Vysvětlení zadávací dokumentace 2

Název: „Rekonstrukce veřejného osvětlení obce Loděnice“

Název: Obec Loděnice

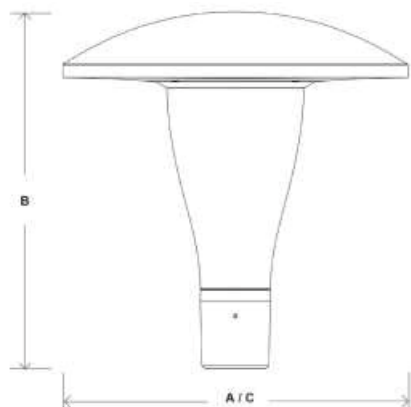
Zadavatel připouští dodání svítidla typu A i s jinou charakteristikou vyzařování (čočkovou) než reflektorovou, z důvodu že u typu B ani typu C reflektorovou optiku nevyžaduje při dodržení všech norem výpočtu osvětlení. Tímto by bylo konstrukčně docíleno jednotnosti dodávané technologie. Z hlediska technických norem pro osvětlení není opodstatněný důvod dodávat pouze reflektorovou nebo jen čočkovou optiku.

Zadavatel má možnost si požadovanou technologii zvolit a specifikovat. Uchazeč nacení svítidla dle specifikace v zadání.
